SWAG 81 93 2682

Citroën C1 1.0 (ref. no. 1201.L3, 1201.J0)

Водна помпа

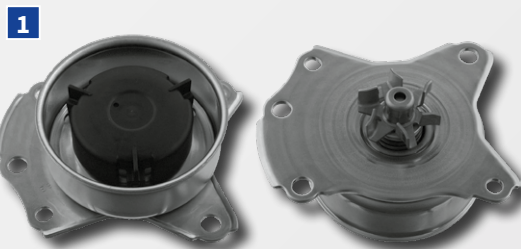
Водната помпа тече.

Водната помпа монтирана заводски може да протече защото използваният материал е перфориран метален лист. В найлошия случай това може да доведе до сериозни повреди на двигателя.

SWAG препоръчва използването на водна помпа SWAG no. 81 93 2682. Тази модифицирана версия на водната помпа е произведена от излят алуминий. Това прави помпата значително по здрава и предотвратява протичането. Допълнително, SWAG доставя водна помпа 81 93 2682 с необходимите гарнитура и комплект болтове.

При монтажа на новата версия SWAG 81 93 2682 моля използвайте приложените болтове към водната помпа. Момент на затягане е 28 Nm. Винаги следвайте спецификациите на завода производител!

Както старата, така и новата версия са налични на пазара, но старата версия не съдържа необходимите болтове!
